S.S. 131 di "Carlo Felice"
Adeguamento e messa in sicurezza della S.S.131
Risoluzione dei nodi critici - 2° stralcio
dal km 108+300 al km 158+000

PERFEZIONAMENTO AUTORIZZAZIONI - MIBACT
RISOLUZIONE ACCESSI C. N. E C.S. DAL KM 144+760 AL KM 145+950
Relazione tecnica illustrativa

CODICE PROGETTO		NOME FILE		REVISIONE	SCALA:
PROGETTO	LIV. PROG.	N. PROG.	T00EG01GENRE01Apdf		
L O P L S Q	E	1901	CODICE ELAB. T00EG01GENRE01	A	-
D					
C					
B					
A	EMISSIONE PER VARIANTE S13 RICHIESTA DA MIBACT	Aprile 2021	ASERO	CAPRIOLI	FORMICHI
REV.	DESCRIZIONE	DATA	REDATTO	VERIFICATO	APPROVATO

Relazione tecnica illustrativa Tratto in Variante S13 - Risoluzione accessi C. N e C.S. dal Km 144+760 al Km 145+950 (da sez. 0 a 29)

Figura 2 - stralcio da elab.T00EG01CRTPV01A in rosso il tratto di S13 approvato dal CIPE e stralciato, in verde il tratto in variante in esame

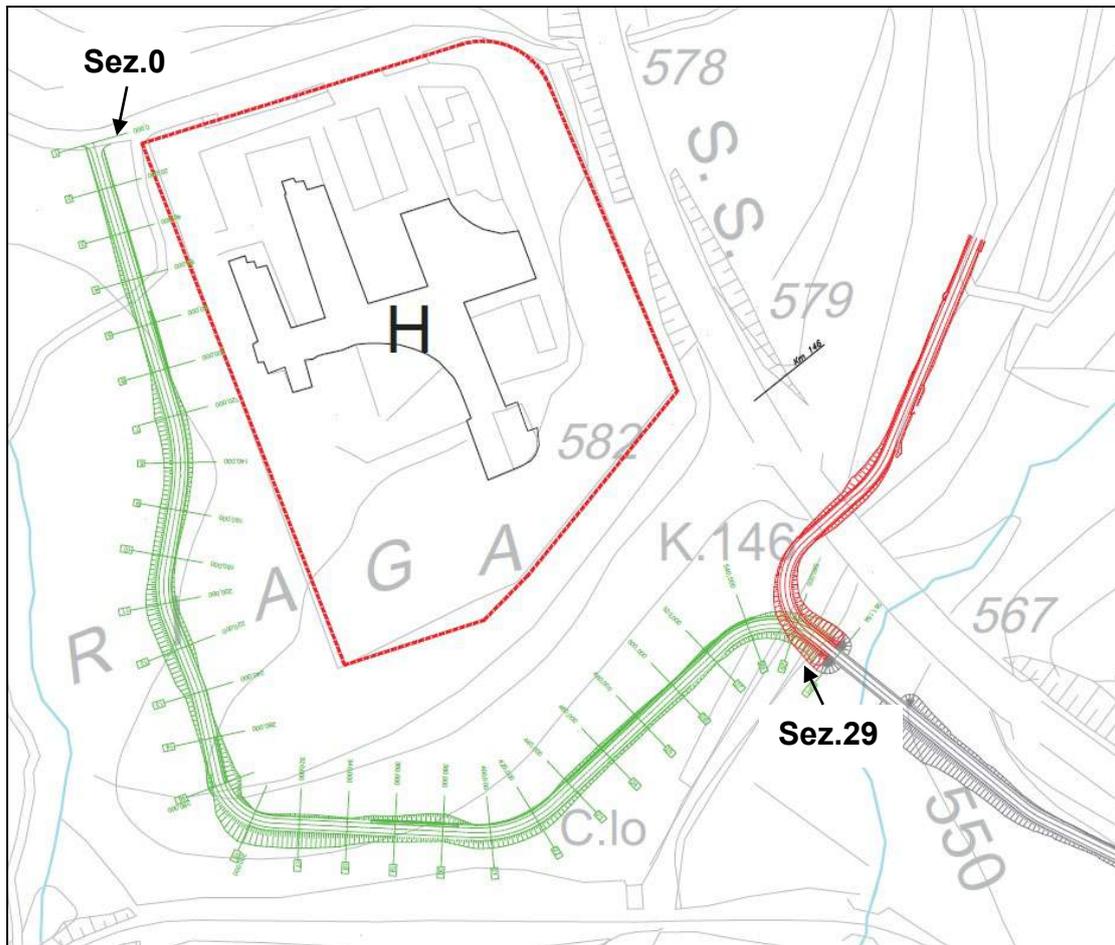
Per l'intervento S13, rispetto a quanto approvato e localizzato dal PD approvato dal CIPE come meglio specificato nella relazione archeologica T00SG03GENRE02, in seguito a rinvenimenti di rilevanza archeologica interferenti, conseguenti a indagini eseguite in ottemperanza a quanto prescritto dalla citata Delibera CIPE (punto 1.5.1.b), si è proposta la variante in esame dalla sez. 0 alla sez. 29 dal lato C.S. (carreggiata Sud) per l'estensione complessiva di circa 500m.

La variante si riferisce appunto a partire dalla riconnessione con la viabilità esistente sulla strada del poliambulatorio (sez.0) alla rampa di approccio (sez.29) dell'attraversamento idraulico che rimane invariato rispetto a quanto approvato dal CIPE.

Figura 6 - Planimetria della variante di S13 proposta da ANAS e validata dalla soprintendenza

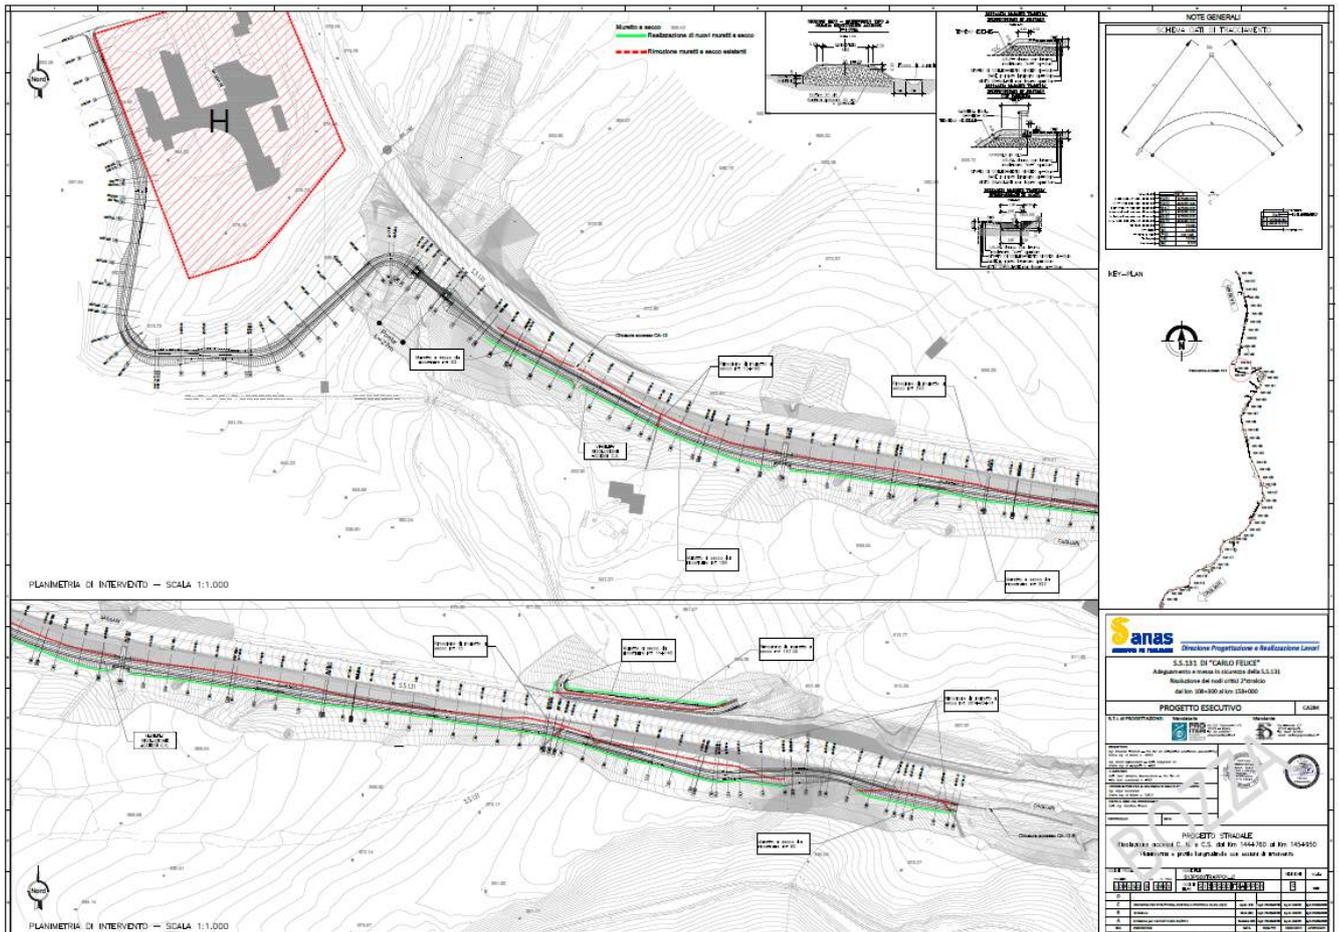
Come detto a valle dei confronti con la soprintendenza si è formulata e condivisa con nota ANAS prot. 702062 del 31/12/2020 la proposta di variante descritta dalla planimetria qui riportata.

Tale proposta è stata approvata senza ulteriori prescrizioni dal parere della SABAP prot. ANAS 610 del 18/01/2021.

Tale configurazione prevede la riconnessione della viabilità di progetto alla strada del poliambulatorio sviluppandosi a raso e debole rilevato intorno alla struttura ospedaliera.

Le modifiche riguardano solo il tratto dopo il ponte, che rimane invariato nella configurazione autorizzata dal PD CIPE.

Figura 8 - confronto planimetrico PD-CIPE e proposta PE

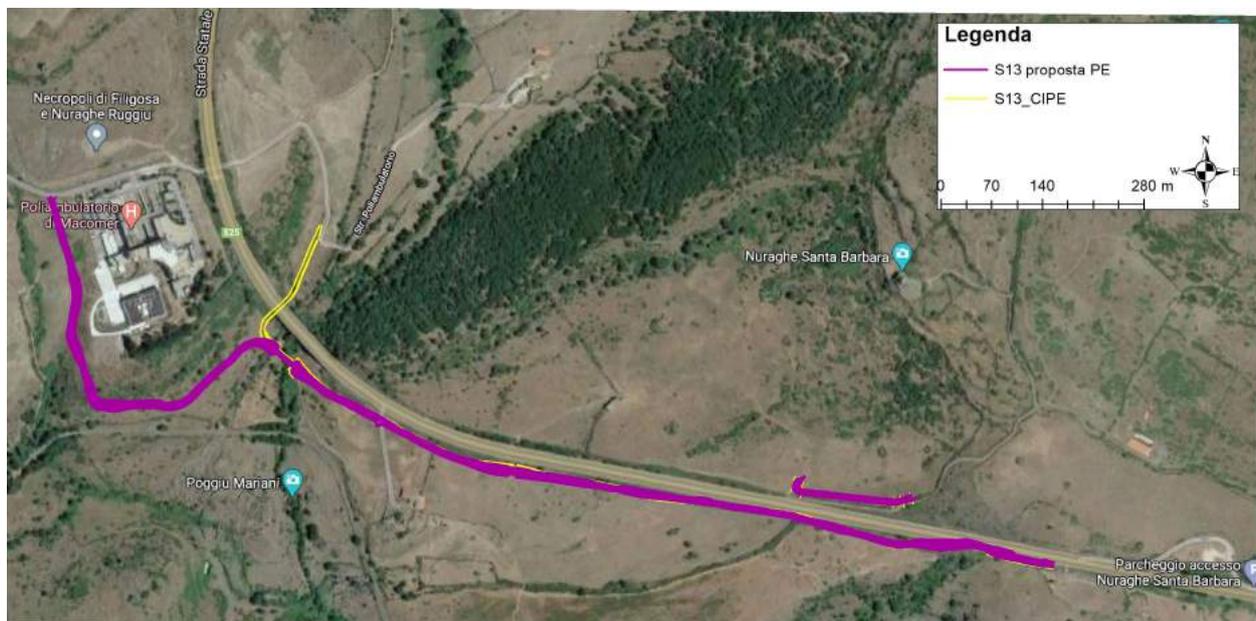
Di seguito si propone un confronto planimetrico del progetto PD approvato dal CIPE e della proposta di PE validata dalla soprintendenza meglio rappresentato nell'elaborato dedicato T00EG01CRTPV01A.

Figura 9 - sovrapposizione di S13 con variante e S13 da PD CIPE

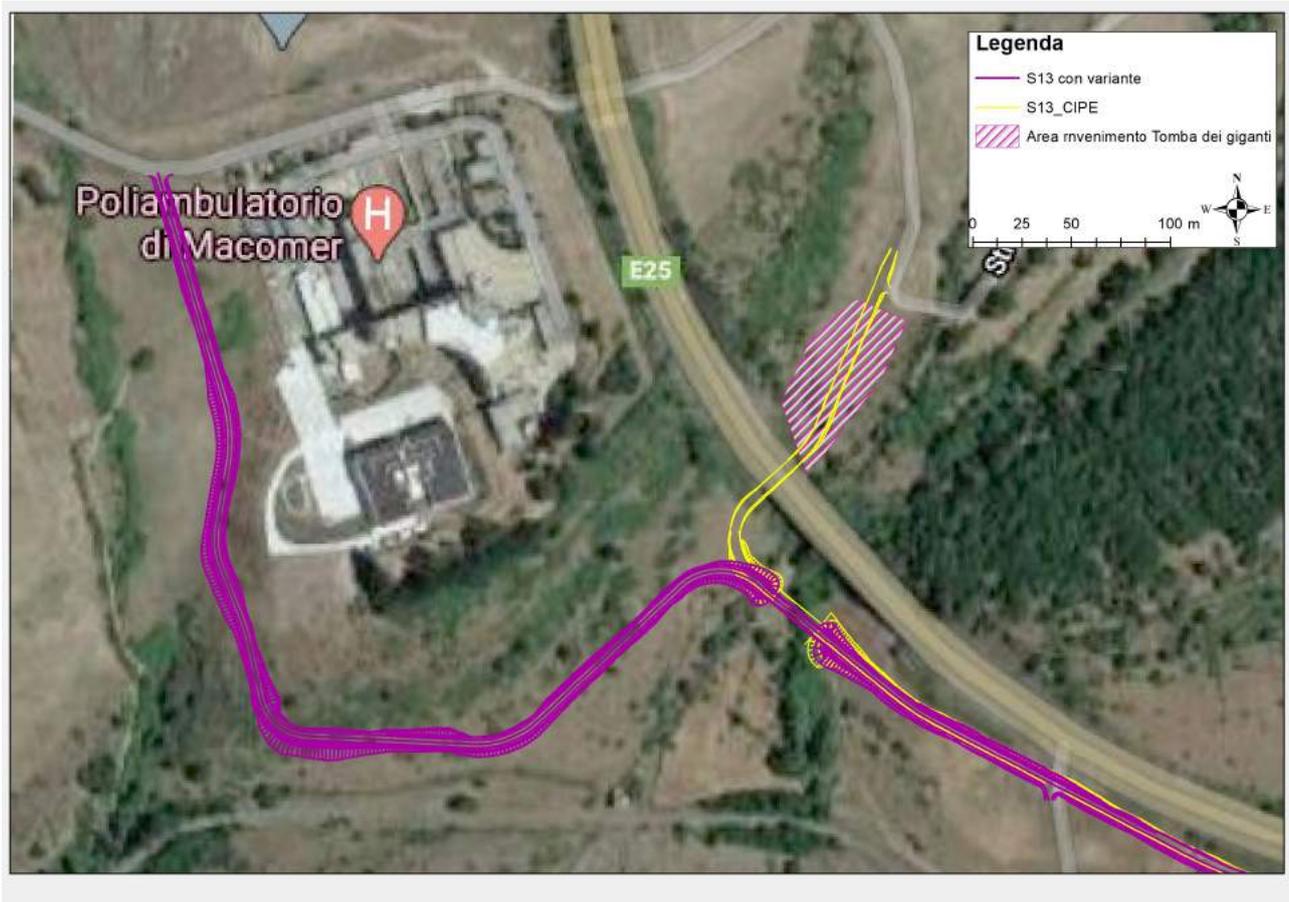
In seguito alla variazione apportata estesa circa 500m (da sez 0 a sez 29) dell'intervento vanno acquisite le necessarie autorizzazioni dagli enti competenti per la localizzazione e ai fini espropriativi.
